Modulo per la presentazione delle osservazioni per i piani/programmi/progetti sottoposti a procedimenti di valutazione ambientale di competenza statale

ID: Codice procedura (ID_VIP/ID_MATTM):10844

Impianto per la produzione di energia elettrica da fonte eolica, costituito da 6 aerogeneratori della potenza complessiva di 37,2 MW, un sistema di accumulo da 25 MW e relative opere connesse in località "Rempillo" nel comune di Pitigliano (GR).

TESTO DELLE OSSERVAZIONI

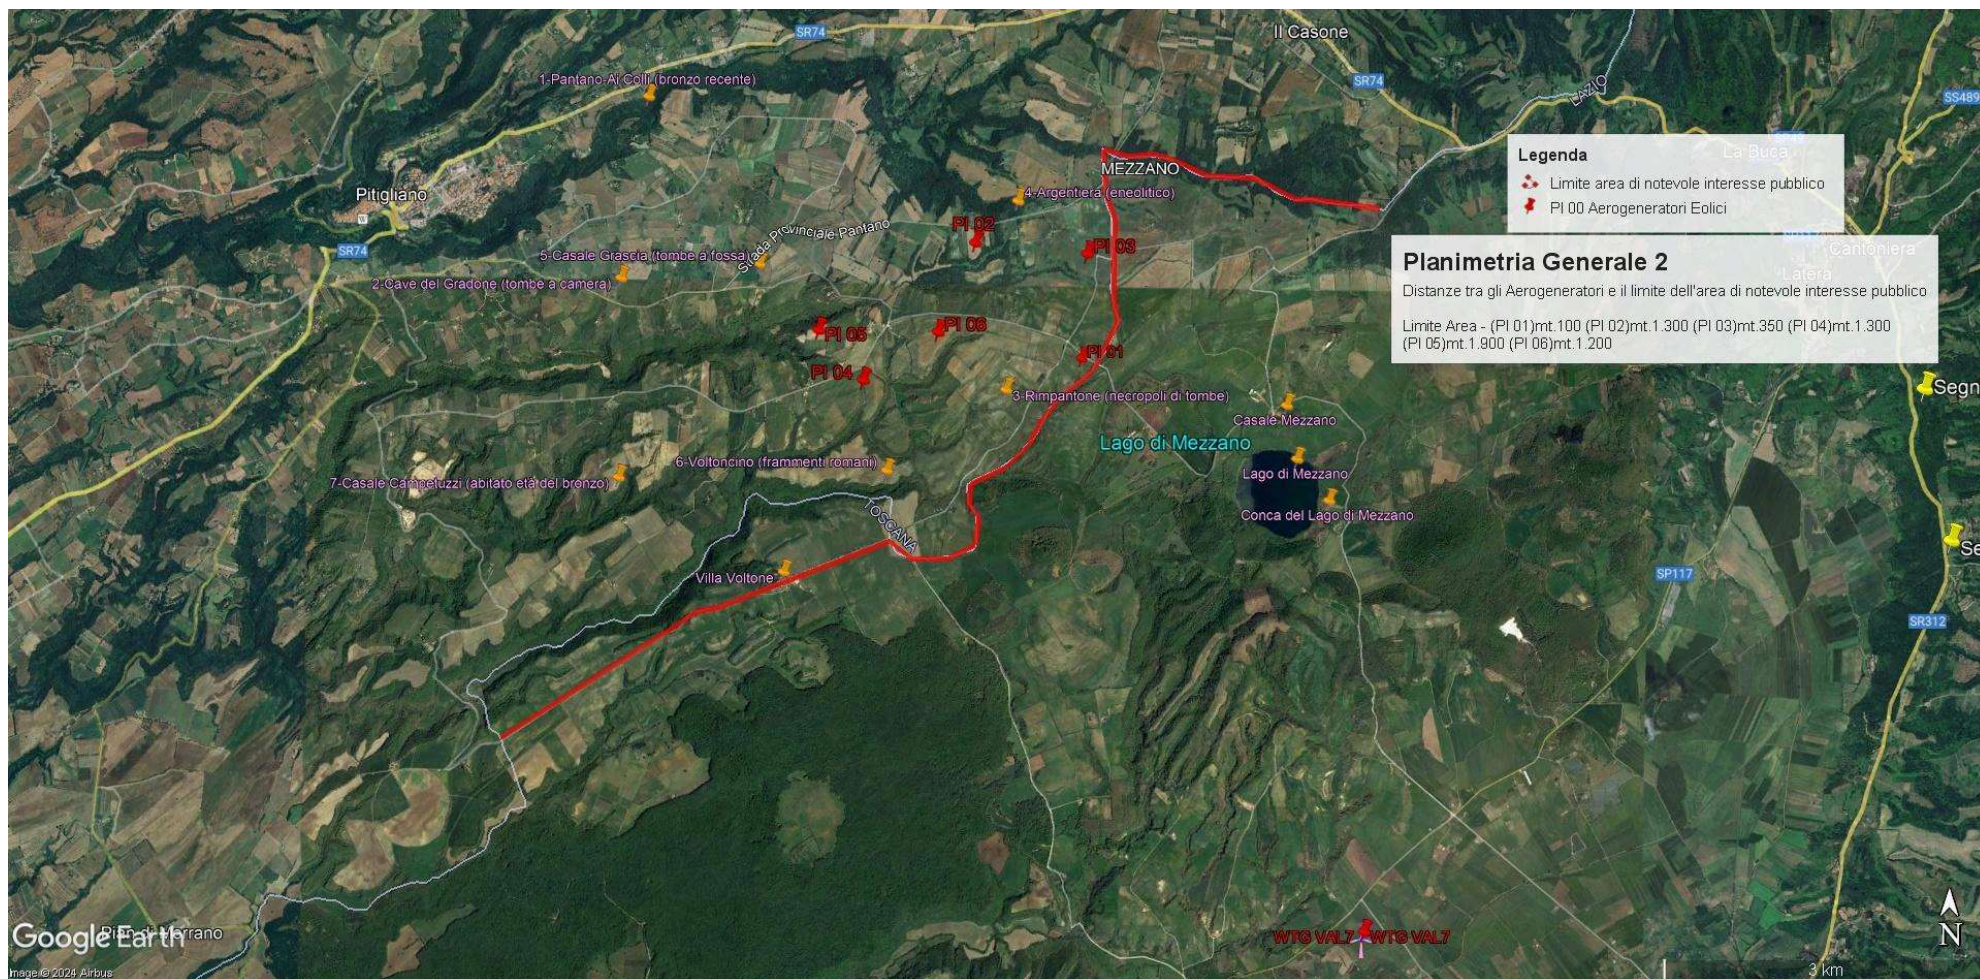
OSSERVAZIONE N. 1 : AREA dell'IMPIANTO EOLICO NON IDONEA ai sensi dell'art. 20 com. 8 lettera c quater del Decreto Legislativo n. 199/2021 e ss.mm.ii.

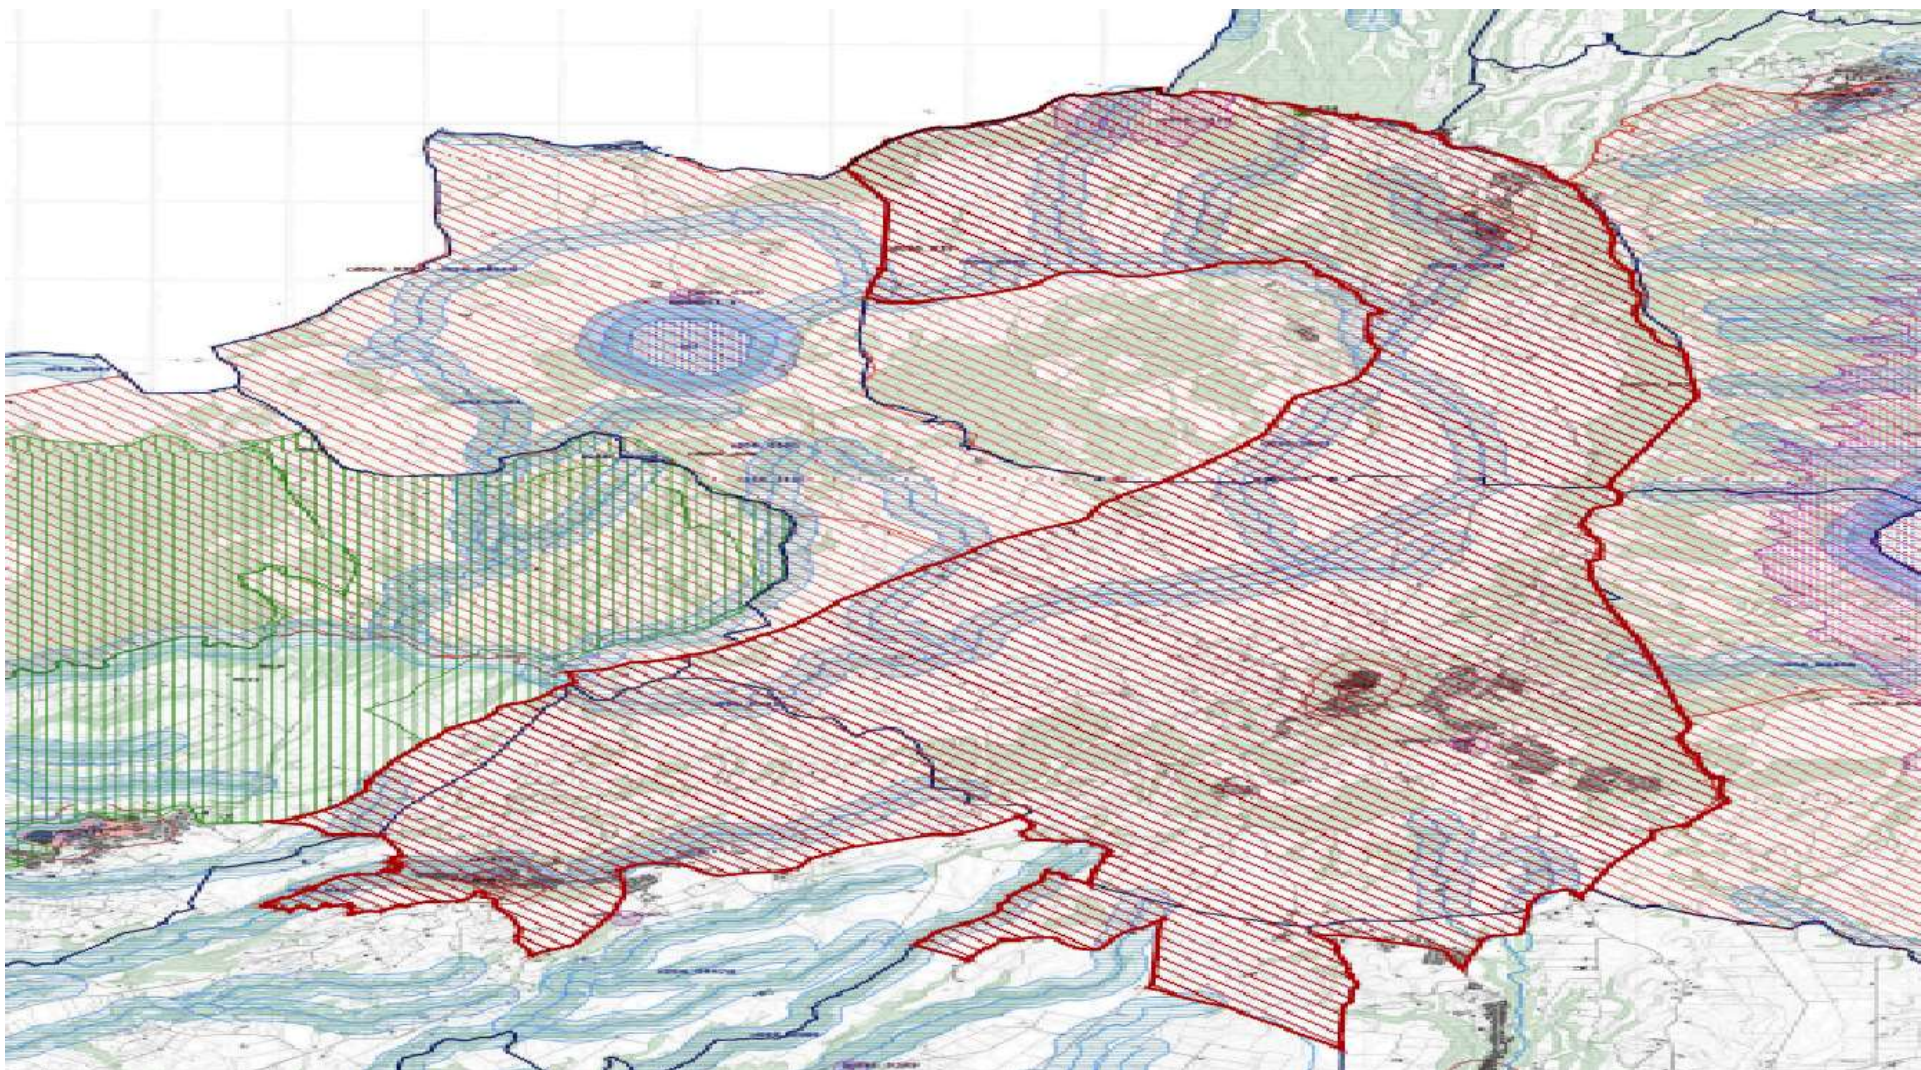
Alla luce del combinato disposto dal "vincolo sul patrimonio paesaggistico (artt. 136 e ss. e 142 del decreto legislativo n. 42/2004 e ss.mm.ii.) e sui beni culturali" (artt. 10 e ss. del decreto legislativo n. 42/2004 e ss.mm.ii.) e dal comma 8 lettera c-quarter del D.Lgs 191/2021 e ss.mm.ii si evince che, ad oggi, le aree in cui sono previsti gli insediamenti dei sei aerogeneratori dell'impianto eolico denominato "Rempillo" non sono idonee perché ricadono tutte all'interno della fascia di rispetto dei **beni paesaggistici di notevole interesse pubblico denominati "Conca del Lago di Mezzano e territorio circostante" (D.M. 22.05.1976)** comprendente anche il **vincolo "Selva del Lamone" (D.M. 22.05.1984)** tutelati **dall'art. 136 del Codice del Beni Culturali e del Paesaggio** e in particolare un aerogeneratori (P01) è a 100 metri dal primo vincolo citato e gli altri cinque compresi in una distanza massima tra 1 km e 2 km (vedi immagine n. 1 dell'ALLEGATO). Nella fascia di rispetto dei 3 km anche la porzione di vincolo rappresentato dalla Selva del Lamone che gode di altre importanti tutele in quanto Riserva Naturale regionale (L. 394/91 e L.R. 29/97), Zona di Protezione speciale (ZPS) insieme ai Monti di Castro collegati tra loro da una Zona di Conservazione Speciale (ZSC), il sistema fluviale Fiume Fiora-Olpeta. La Selva del Lamone oltre il vincolo paesaggistico di notevole interesse pubblico che la rende area non idonea all'installazione degli impianti FER anche nelle sue fasce di rispetto dei 3 km, gode di un'altra tutela che ne rivela l'importanza di area di importanza internazionale per l'avifauna IBA (012) che viene collegata all'altra IBA (099) Lago di Bolsena attraverso la ZPS Caldera di Latera e la ZSC Lago di Mezzano che insieme sono compresi nel vincolo paesaggistico "Conca Lago di Mezzano..." e verranno uniti dal nuovo vincolo paesaggistico "*Ambito paesaggistico, geologico e geomorfologico dell'orlo della caldera di Latera e delle sue pendici interessate dai centri eruttivi periferici*" (si veda a riguardo la proposta pubblicata sul sito del MIC in data 09/08/2023 e

l'immagine n. 2 dell' ALLEGATO) all'area di notevole interesse pubblico "Conca del lago di

Bolsena” (D.M. 24.10.1960). Praticamente una vasta zona che per interesse paesaggistico e naturalistico oltre che storico, archeologico e identitario rappresenta un unicum nel panorama nazionale.

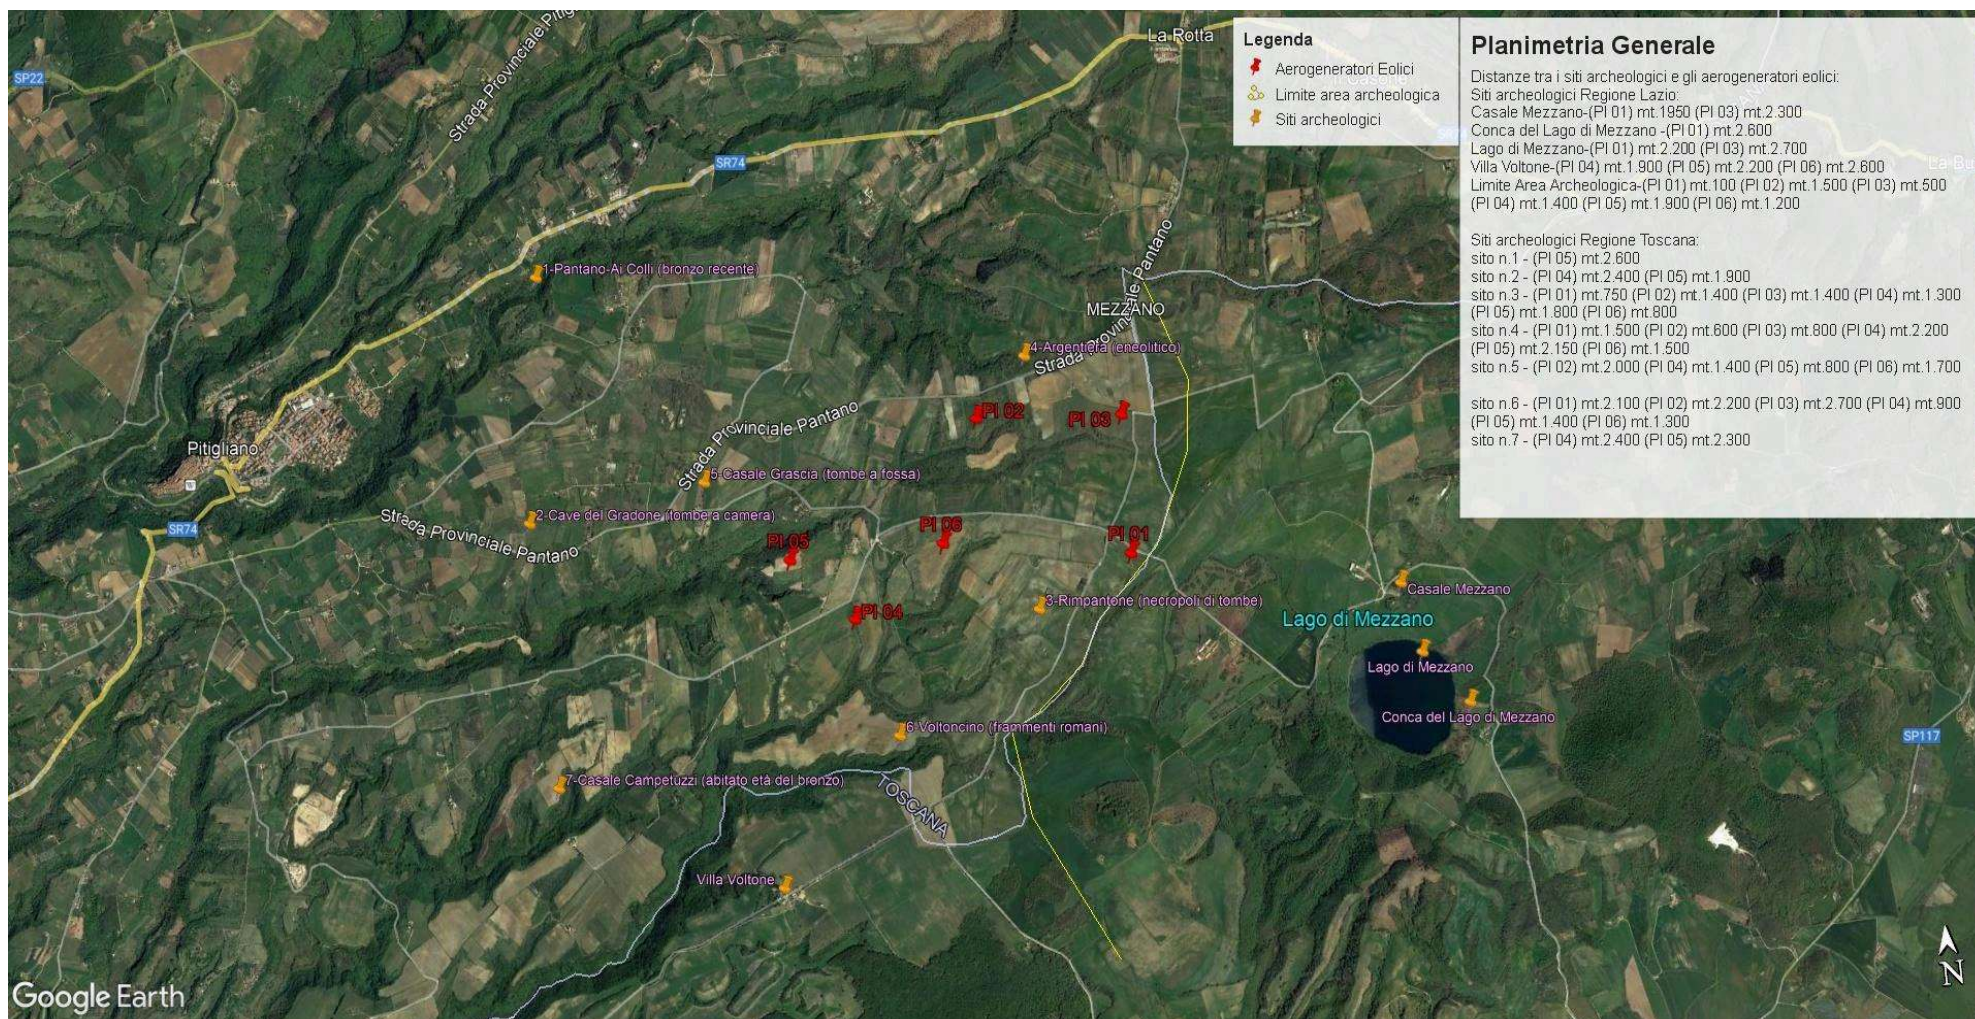
Inoltre, la zona in cui insisterebbe l’impianto eolico industriale Rempillo è compresa nelle fasce di rispetto di 3 km di diversi beni archeologici tutelati dalla parte II del Codice dei Beni Culturali (vedi Allegato, immagine n. 3). Inoltre le pale P04 e P05 ricadono all’interno di un’area archeologica che la Proponente vorrebbe cancellare per il semplice fatto che non è riportata nel documento regionale ma nel documento provinciale come meglio dettagliato nell’Osservazione n. 5. Alla luce di quanto documentato appare chiaro quindi che la collocazione dell’impianto non ha tenuto conto alcuno dei vincoli dell’area nella quale è stato progettato e l’inserimento dell’impianto eolico nel paesaggio e sul territorio non è corretto (Allegato IV delle Linee guida nazionali di cui al D.M dello Sviluppo economico del 10.09.2010).

Immagine n. 4 Situazione di saturazione da impianti FER nella provincia di Viterbo. Non sono riportati gli impianti fotovoltaici e agrivoltaici che hanno inciso per buona parte nel cumulo di impianti FER per superare già nel 2023 gli obiettivi del PNIEC assegnati alla Regione Lazio per il 20230.

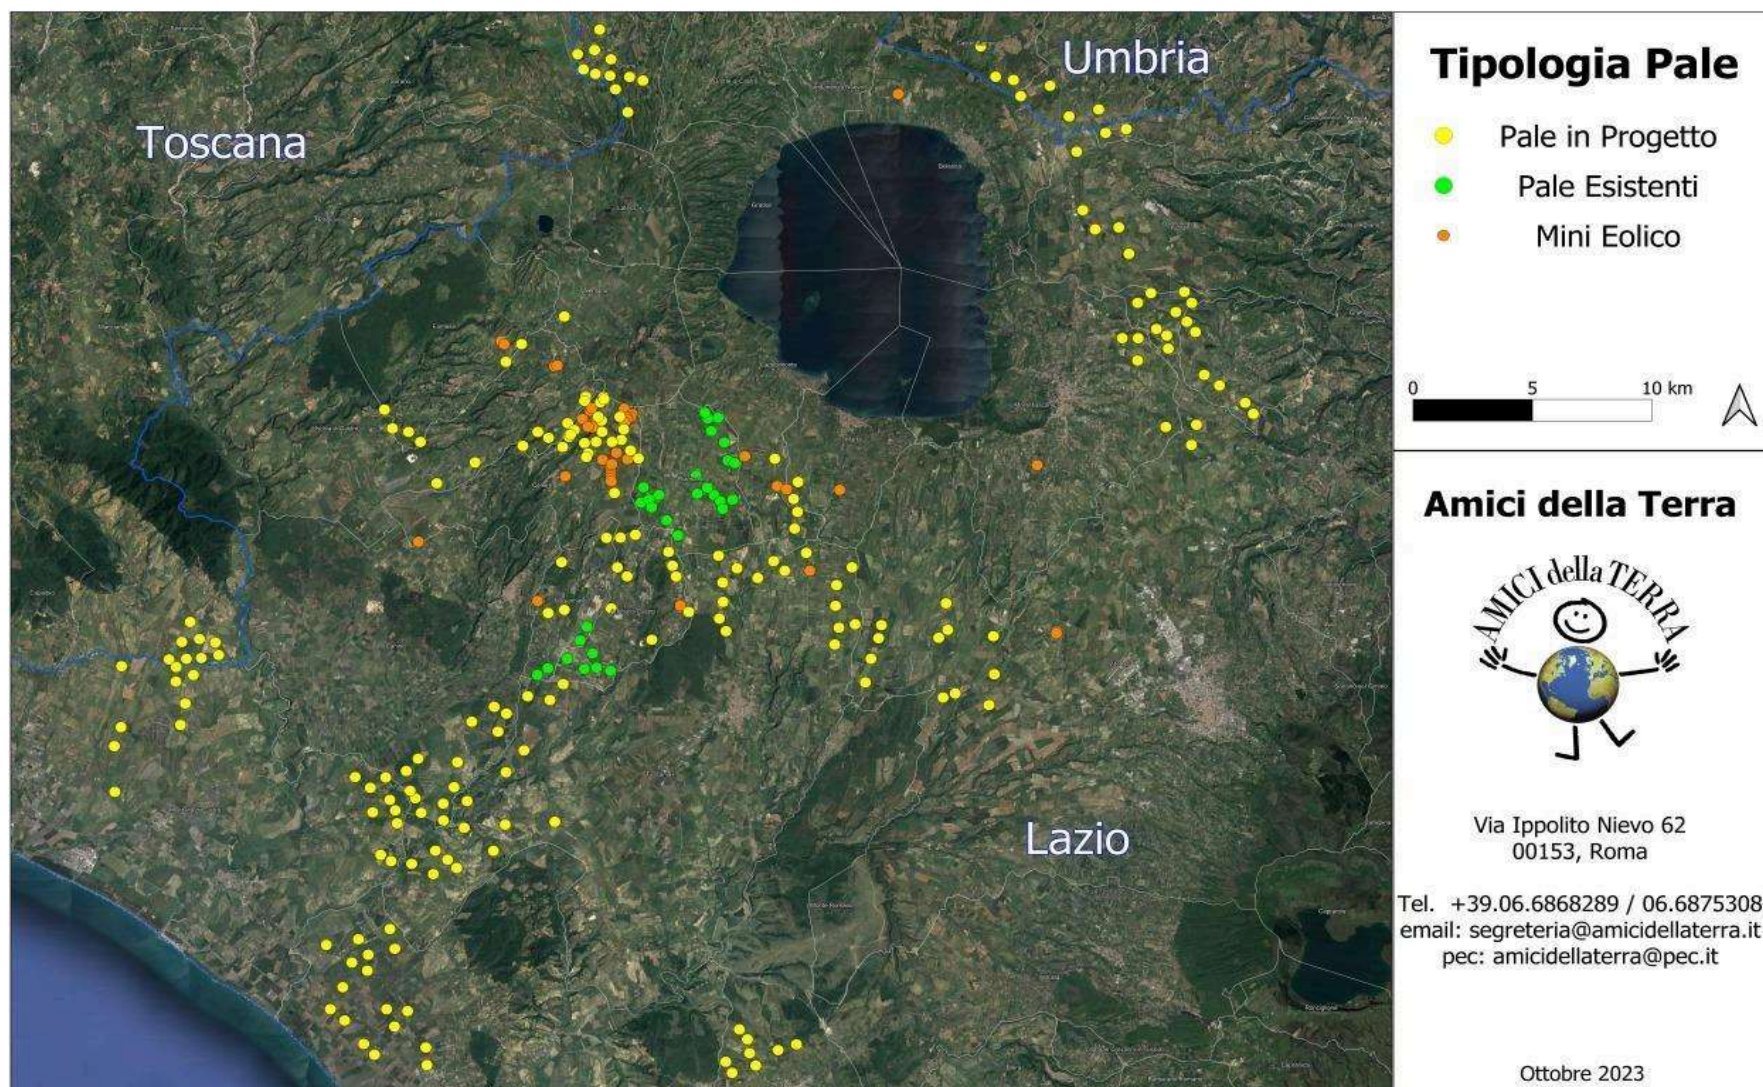
nn. 1 e 2 e crea anche degli impatti negativi anche sui beni naturalistici come verrà dettagliato nell'Osservazione n. 4. Inoltre andrebbe a sommarsi al già enorme cumulo di impianti eolici e fotovoltaici e geotermici che già creano una elevata criticità ambientale nella provincia di Viterbo e interferiscono anche con il territorio toscano come si può vedere dalle immagini nn. 4 e 5 dell'Allegato n. 1.
